**0013 Technische Service-Information****Thema: Zylinderkopfdichtungen****Betrifft: 61-34162-00 / -10****Fabrikat: Opel****Typ: Agila, Astra, Corsa****Motorcode: X 12 XE, Z 12 XE****Reparaturdicke ZKD 1,2 Opel  
Ecotec X 12 XE / Z 12 XE**

Abbildung\_Zylinderkopfdichtung mit Reinz Nr. 61-34162

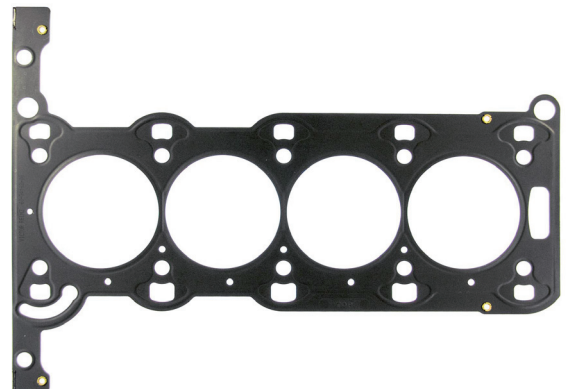
mit der neuen exklusiven Reparaturdicke für die Zylinderkopfdichtung 61-34162-00 = Opel 56 07 448 stellt Dana eine optimale Lösung für die sichere Abdichtung nachbearbeiteter Zylinderköpfe und -blöcke zur Verfügung.

Die Reparaturdicke ist 0,25 mm dicker als das Original. Nach einer erforderlichen Oberflächenbearbeitung liefert die Dicke somit beste Abdichtungsergebnisse bis zu dieser Abmessung.

Die Bestellnummer der Reparaturdicke lautet **61-34162-10**.

Achtung: Nach der Bearbeitung von Zylinderkopf und -block müssen die Oberflächenrauigkeiten in einem Toleranzbereich zwischen 7 µm und 20 µm liegen. Der Wert für die Welligkeiten sollte 20 µm nicht übersteigen.
